不具合箇所説明図

対象の製品名	部品番号	外観
大型トラック用 燃料タンクキャップ	1-22440061-0

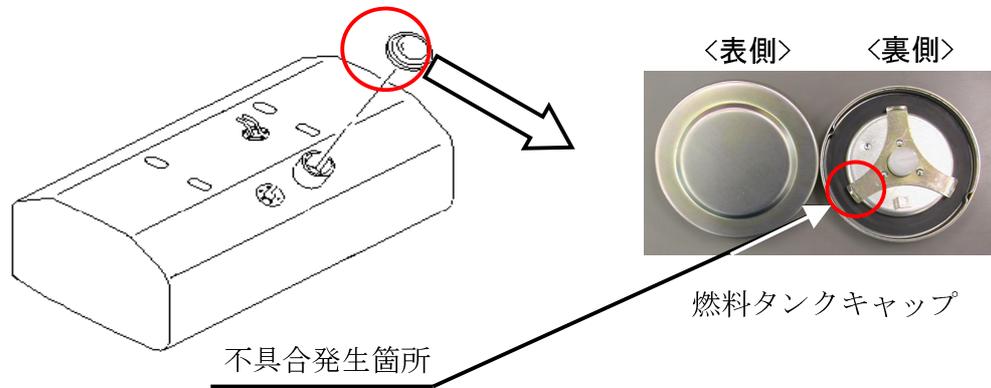
補用品として出荷した大型トラック用燃料タンクキャップの爪部の硬度が不足しているものがあるため、使用過程において当該爪部が変形し、キャップの保持力が低下するものがある。そのため、そのままの状態で使用を続けると燃料タンクキャップの保持力がなくなり、燃料が漏れるまたは、燃料タンクキャップが脱落するおそれがある。

改善の内容:燃料タンクキャップを点検し、不具合品の場合は良品と交換する。
